Sygnatura: ZP/100/2019

Sprawa: **Przetarg nieograniczony na roboty budowlane: „Drugi etap budowy Centrum Kliniczno-Dydaktycznego Uniwersytetu Medycznego w Łodzi wraz z Akademickim Ośrodkiem Onkologicznym”**

Działając w oparciu art. 38 ustawy z dnia 29.01.2004 r. Prawo zamówień publicznych Zamawiający udziela wyjaśnień treści Specyfikacji Istotnych Warunków Zamówienia.

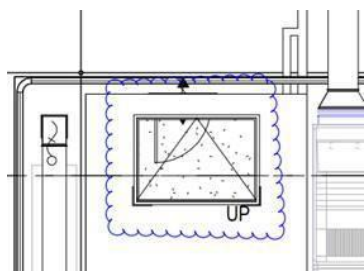
- rysunek 240-IP-A2-2-DR-A-0312 – w osiach 1'-2/A'-C ; 2-9/C-D ; 9 -27/B3-F'; łączniki 9'-10/B-C oraz 17'-18/B-B3

- rysunek 240-IP-A2-2-DR-A-0313 – w osiach 25'-28/F'- H

**Odpowiedź:** Dach nad łącznikami w osiach 9'-10/B-C, 17'-18/B-B3 oraz 25'-28/F'-H nie podlega ingerencji. Poza tym, Zamawiający potwierdza opisany powyżej zakres wykonania nowego dachu.

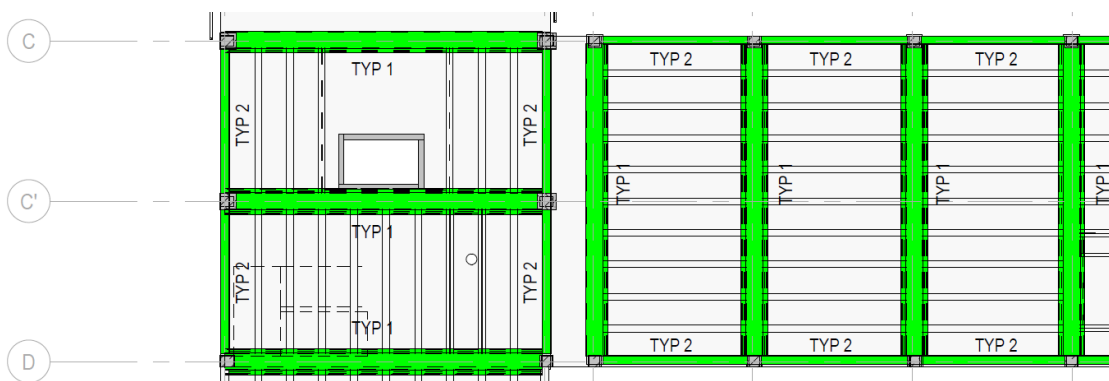
323. Rzuty konstrukcyjne udostępnione w dokumentacji projektowej, które dotyczą wzmocnień i wyburzeń pokazują dla kondygnacji P01 budynku A2 następującą sytuację:  
Wyburzenia stropów < zaznaczone na czerwono > :

Wzmocnienia belek < zaznaczone na zielono > :

Powyższe rysunki pokazują ten sam obszar stropu. Czy w związku z tym, że belki są wzmocniane ma miejsce jedynie rozbiórka znajdujących się na nich płyt i czy to tyczy się stropów wszystkich kondygnacji?

**Odpowiedź:** W przypadku osi 2-9'/C-D strop należy wymienić na nowy.

Uaktualniono rysunki: 240-IP-A2-0-DR-K-03065-A-Zbrojenie belek stropu P01 osie C do D i 2' do 9 240-IP-A2-02-DR-K-02450-A-Wzmocnienie belek stropów nad P02.

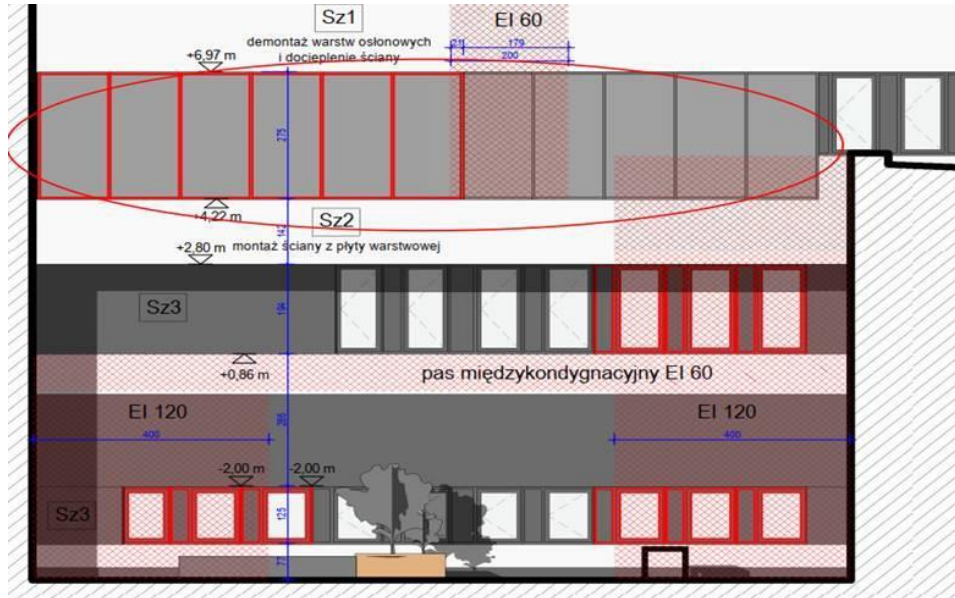
328. Dotyczy bud A2: Prosimy o jednoznaczne wskazanie elewacji, które mają być wykonane jako nowe (demontaż starych i montaż nowych okładzin). Na wizji lokalnej można było zobaczyć, że część elewacji jest już zmieniona.

**Odpowiedź:** Typy działań na poszczególnych elewacjach budynku A2 zostały szczegółowo określone na schematach 240-IP-A2-ZZ-SH-X-97001 - 240-IP-A2-ZZ-SH-X-97003.

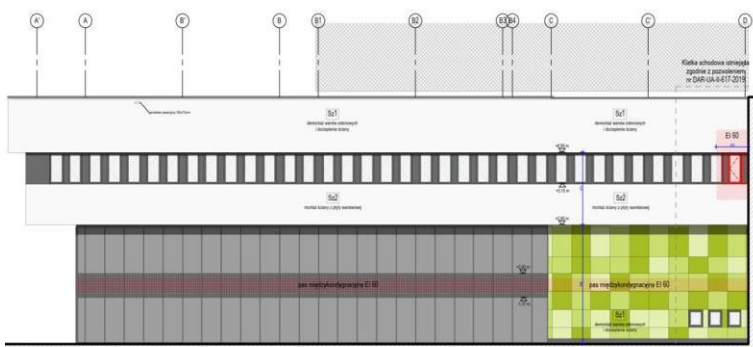
334. Jakie elementy z projektu (prosimy o wskazanie na zestawieniach i na rysunkach) mamy wycenić w - Kosztorys Architektura i konstrukcja, dział 2.5.5 poz. 810 (Przegrody aluminiowe - 223,62 m2)? Podobna sytuacja jest w działach kosztorysu dotyczących pozostałych kondygnacji np. poz 914.

**Odpowiedź:** Wycena powinna dotyczyć zestawienia fasad wewnętrznych. (CZĘŚĆ I\_ARCH – cz.II - pakiet 31200 – ZEST. FASAD WEW).

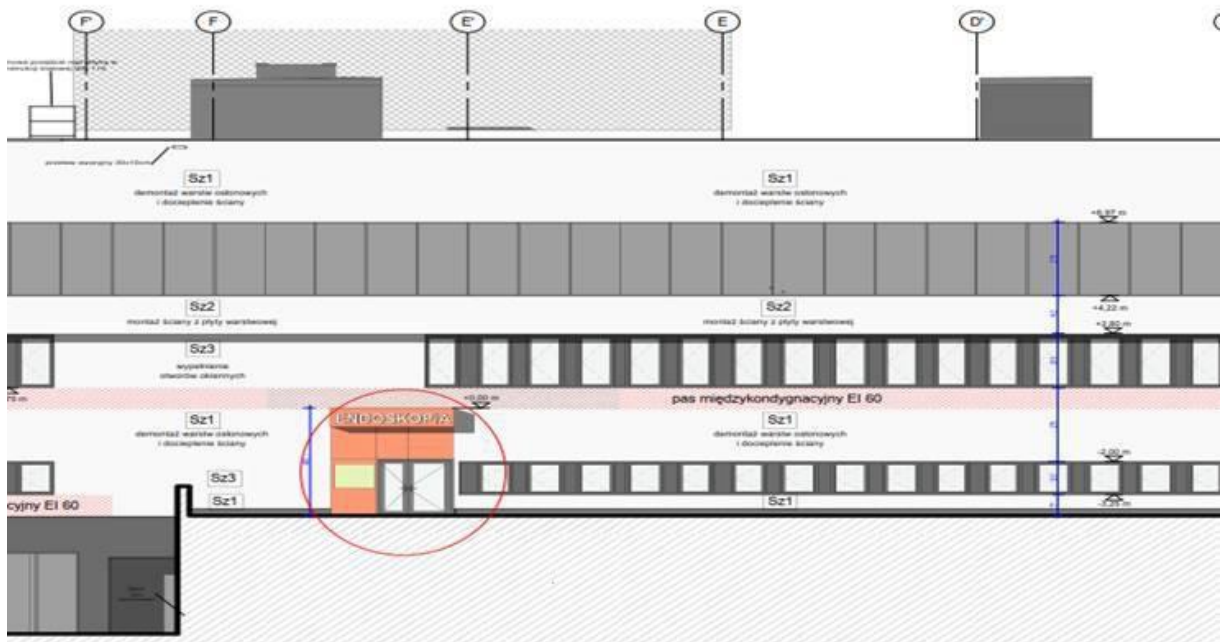
338. Co oznacza ten element zaznaczony kolorem pomarańczowym i żółtym: rys 240-IP-A2-EL-04003- Elewacja wschodnia 27-B3-J”.

**Odpowiedź:** Zgodnie z oznaczeniem w legendzie na rys. 240-IP-A2-DR-A-04003 – wykończenie elewacji farbą na tynku, kolorystyka zbliżona do NCS S 1060-Y80R. Na elewacji należy wykonać próby kolorystyczne i przedstawić do akceptacji Zamawiającego.

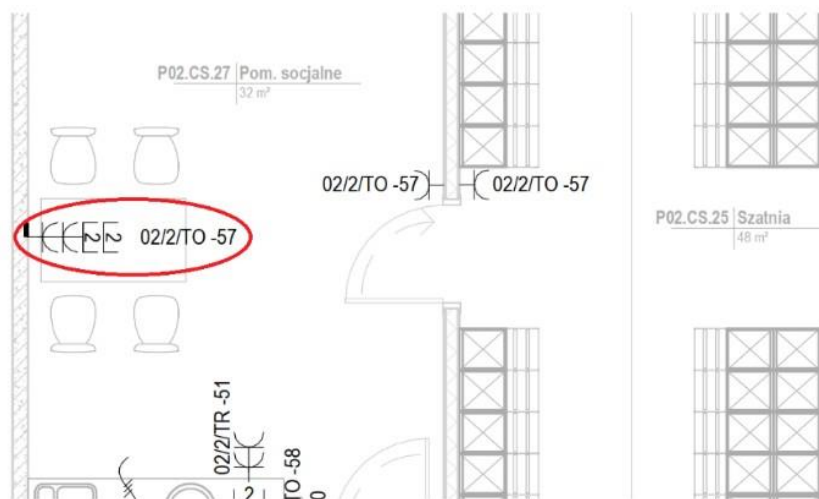
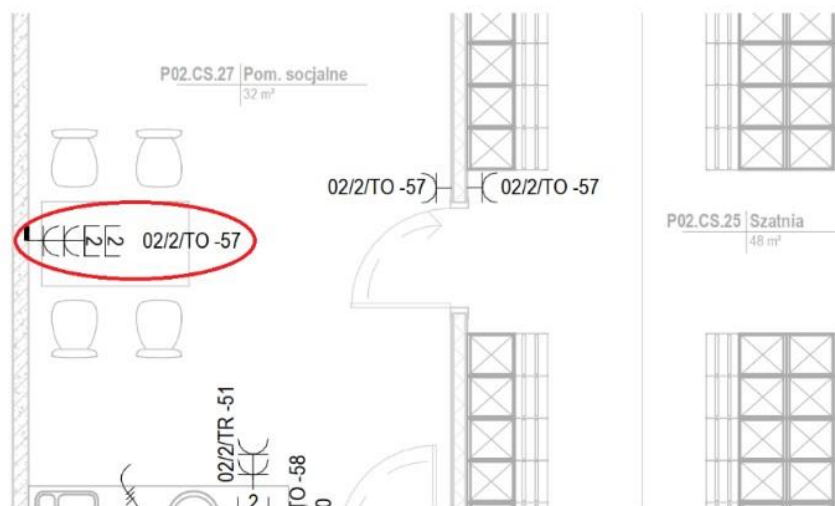
434. Zwracamy się z prośbą o potwierdzenie jakiego typu zestaw gniazd miał na myśli Projektant. Na rysunkach znajduje się symbol zestawu gniazd, który nie został uwzględniony w legendzie. Na rys. dwa gniazda pojedyncze zwykłe (nie DATA) i dwa RJ45 z podwójną '2'.

**Odpowiedź:** Przez analogię do pozostałych symboli:

„Zestaw poziomy: 2x gniazdo pojedyncze z uziemieniem, 230V, IP20 + 2x RJ45 podwójne cat6 ekran”.  
Opis gniazd RJ w projekcie elektrycznym należy traktować jedynie informacyjnie. Wyznacznikiem tutaj jest projekt instalacji sieci strukturalnej.

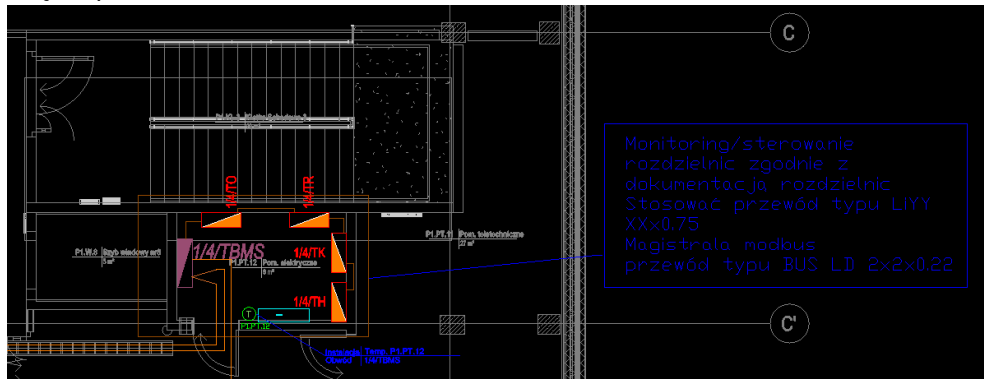
447. Zwracamy się z prośbą o potwierdzenie jakiego typu Magistrala narysowana została kolorem brązowym.

**Odpowiedź:** Magistrala BACnet MSTP.

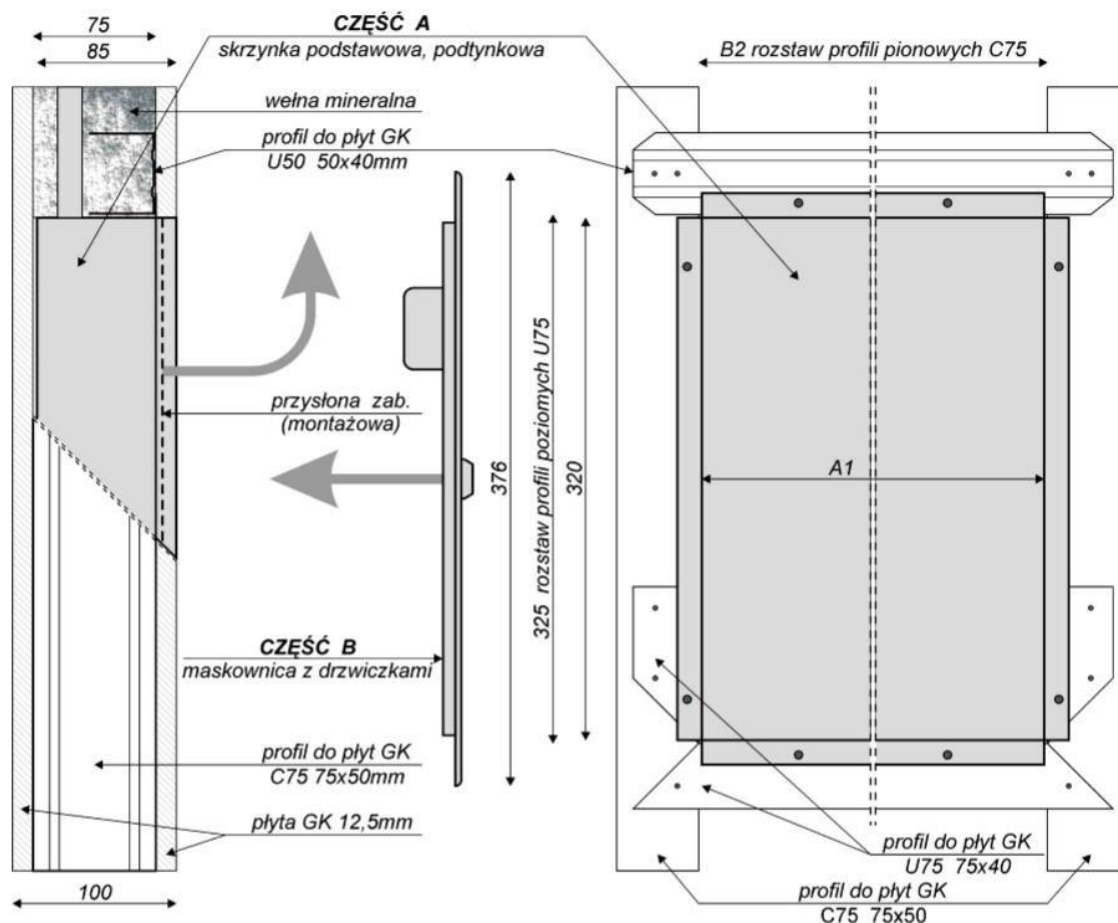
697. Dokumentacja projektowa – wyburzenia dla A1 oraz A2. Prosimy o uszczegółowienie rysunków wyburzeń, tak aby były one bardziej czytelne oraz opatrzenie opisami.

**Odpowiedź:** Pytanie wymaga uszczegółowienia lub wskazania miejsc nieczytelnych. Opisy są zgodnie z legendą.
